dodatek č. III. ke kupní smlouvě

1. Smluvní strany uzavřely dne 5. 10. 2018 smlouvu kupní (dále jen „kupní smlouva“) na základě výsledků veřejné zakázky vyhlášené kupujícím, jako zadavatelem, pod názvem „**Elektrozařízení pro objekty Staré školy a Zvonice v areálu kostela sv. Bartoloměje v Kolíně**“ (dále jen „**veřejná zakázka**“ nebo „**zakázka**“) a v souladu se zadávací dokumentací a nabídkou prodávajícího podanou v rámci shora uvedené veřejné zakázky, jež jsou nedílnou součástí kupní smlouvy jako její příloha č. 1 a příloha č. 2, na dodávky zboží specifikované v kupní smlouvě (dále jen „zboží“).

Změnový list č. E1	
Popis a zdůvodnění změn k oceněnému výkazu výměr SoD	
Akce :	Revitalizace areálu sv. Bartoloměje v Kolíně CZ.06.3.33/0.0/0.0/15_015/0000299

Koncept videí do 2. NP ZVONICE

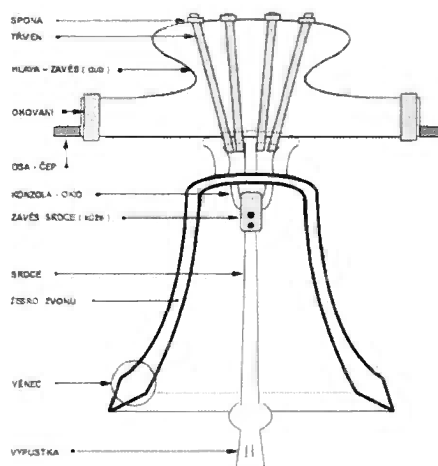
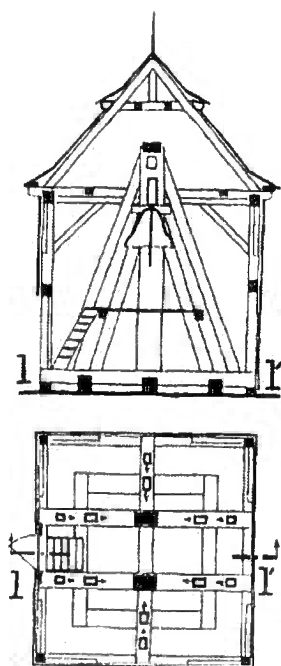
Popis změny	Obsah LCD - image filmy o zvonech - chyba v zadávací dokumentaci, položka je uvedena v projektové dokumentaci, ale není uvedena ve výkazu výměr
Specifikace změny	Dodávka 3ks 2 min krátkých image filmů o zvonech dle specifikace uvedené v příloze tohoto Změnového listu.
Zdůvodnění změny	Položka neuvedena ve výkazu výměr, pouze v projektové dokumentaci - chyba zadávací dokumentace, 134/2016 Sb. Zákona §222 odst. 6.

Specifikace: 3 krátká cca 2 minutová videa tematicky spojená s objektem Zvonice a její instalací.

Full HD 1920x1080 px (16:9), bez zvuku

1. Video: stručná historie objektu Zvonice a zvonů, v ní umístěných. Jednoduchá infografika, motion design, informace o názvech zvonů, váze, roku zhotovení apod.
